Verrières-le-Buisson modification du PLU : réponses aux avis PPA

3. Volet « Espaces Naturels Sensibles (ENS) »

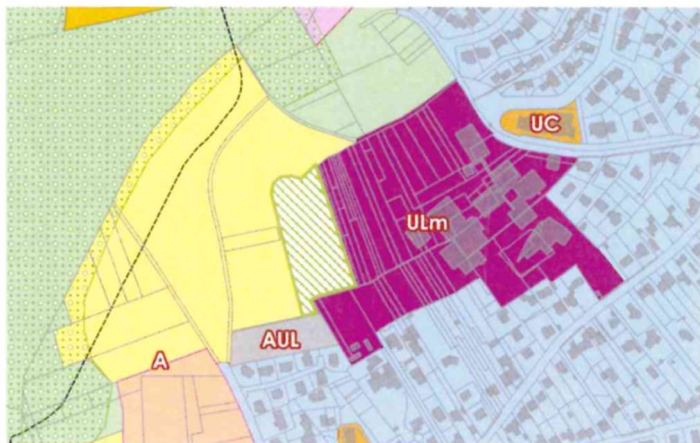
En 2002, une subvention, au titre des ENS, pour l'acquisition des parcelles AP 0001, AP 0003 et AP 0004 a été accordée par le Département à la commune. Ces parcelles sont désormais réunies au sein d'une parcelle unique, AP 0827.

Aujourd'hui, nous observons que les anciennes parcelles AP 0003 (pour partie) et AP 0004 sont devenues un cimetière paysager.

Par la présente modification, vous prévoyez de spécifier la zone UL comprenant les installations sportives de la commune et le cimetière en zone ULm.

Pour conserver la cohérence avec la destination ENS induite par le subventionnement à l'acquisition des parcelles précitées, nous vous demandons d'inscrire le cimetière paysager de la Vallée à la Dame dans un zonage naturel adapté aux équipements publics. En effet, une emprise ayant fait l'objet d'une subvention au titre des ENS ne peut pas se retrouver dans un zonage correspondant à des zones urbaines.

Parcelles AP 0003 (pour partie) et AP 0004 à reclasser en zone N adapté à un équipement public de type cimetière

Le passage des parcelles concernées de ULm à N sera étudié.
